Verbesserung des Heckklappenverschlusses

OBSTRAUPE

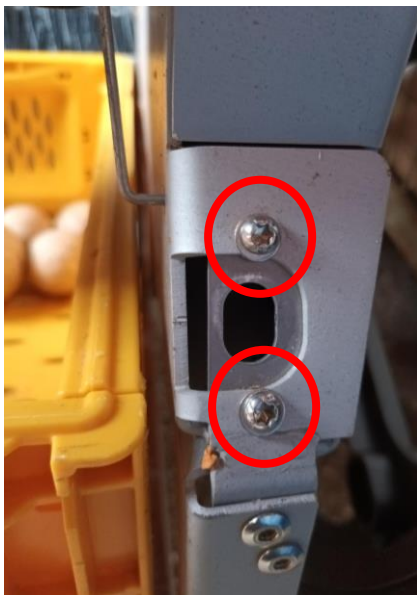
Einige KundInnen haben uns darauf hin gewiesen, dass der Verschluss der Heckklappe ihrer Maschine Obstraupe 05/+ nach einiger Zeit nicht mehr gut funktioniert. Wir haben dies nun untersucht auch schon „vom Feld“ den Hinweis bekommen, dass es eine simple Lösung für das Problem gibt. Bitte gehe dafür wie folgt vor:

1. Entferne das rechte Rad deiner Maschine.
2. Schraube die rechte Seitenverkleidung ab – die 6 Torx schrauben am besten mit der Hand öffnen (es handelt sich um Edelstahl Gewinde, die leicht verreiben).
3. Nun kannst du das Gegenstück des Verschlusses, die Platte mit der ovalen Öffnung, abschrauben. Dafür die zwei rot markierten Schrauben lösen, auf der Rückseite muss die Mutter gehalten werden.

- Die Platte muss nun an derselben Stelle, allerdings an der Außenseite am Aluminiumrahmen montiert werden. Dafür die selben Schrauben, Scheiben und Muttern verwenden. Der schmale vertikale Steg der Platte befindet sich innen, der breitere Steg rechts vom Oval außen.

- Versuche nun mehrmals, die Heckklappe zu schließen. Der Dorn des Verschlusses mit der Feder muss genau mittig in das Oval treffen. Falls dies nicht der Fall ist, kann man die Verschlussplatte mit ihrem ovalen Ausschnitt seitlich verschieben, bevor man sie fixiert.
- Der Seitendeckel und das Rad können jetzt wieder montiert werden. Bitte achte bei der Montage des Seitendeckels darauf, dass die 6 Torx Schrauben nicht verreiben. Durch einen Tropfen Öl auf die Schraube und das Anziehen per Hand kann dies gut verhindert werden.
